Uimahallin lausunnot / Utlåtanden om simhallen

Tekninen valiokunta / Tekniska utskottet 15.04.2025

602/10.03.02.00/2024

Kuva: Uimahyppypaikan vähimmäismitat, kaksi esimerkkiä. RT 103059 ohjekortti Uimahallien suunnittelu.

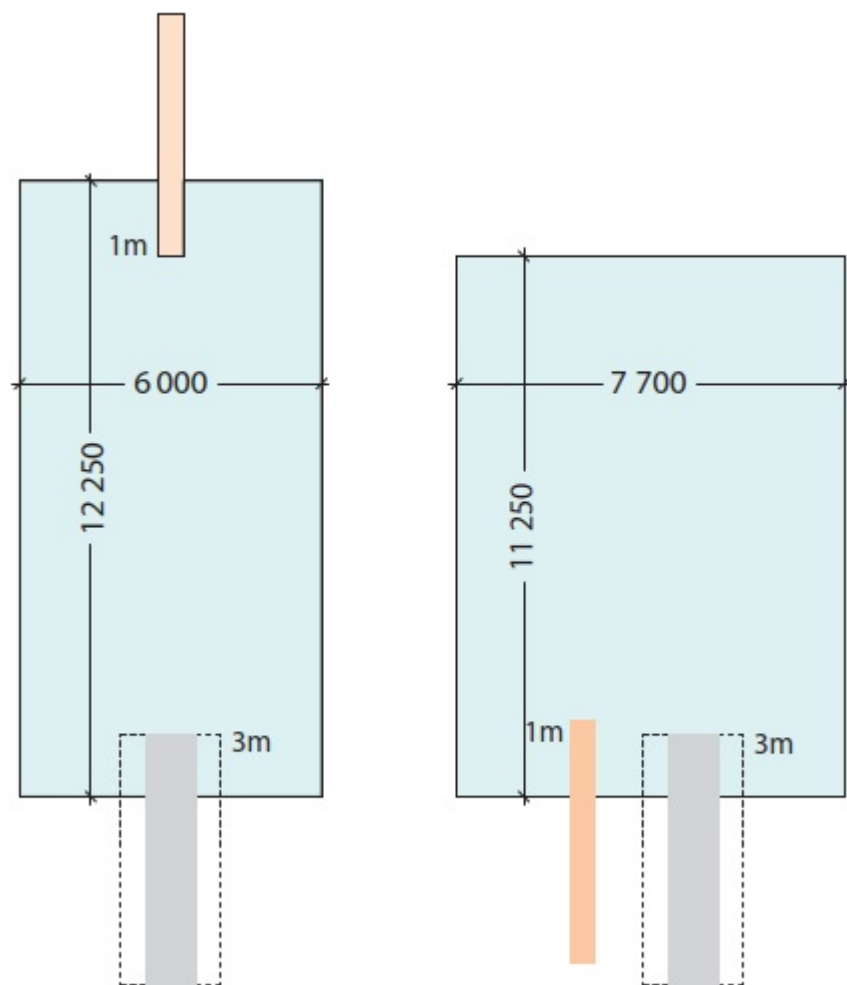
Mikäli hyppytorni yritettäisiin sovittaa tarkasteltuun 600 allas-m² halliin, vaihtoehtona on syventää pääaltaan toista päätä 2 metristä 4 metriin ja tarvittaessa korottaa hallin korkeutta siten, että hyppytornin hyppytason yläpuolelle jää vähintään 2,2 m vapaata tilaa. Hyppytornin sijoittaminen pääaltaaseen rajoittaisi kuitenkin uimaratojen käyttöä puoleen (kolme rataa) ja hyppytornien käyttöaste jäisi merkittävästi pienemmäksi hyppääjien joutuessa vuorotteleman uijien kanssa samasta allastilasta.

Toimivampi vaihtoehto on erillinen hyppyalas, jonka koko on vähintään 75/87 allas-m². Allasmäärän lisääminen on riittävän lähellä 600 allas-m² ja 500 allas-m² välistä erotusta, joten teknistaloudellisen selvityksen kustannuksia voitaneen käyttää referenssinä arvioitaessa alustavasti mahdollisen hyppyaltaan lisäkustannusta uimahallihankkeeseen.
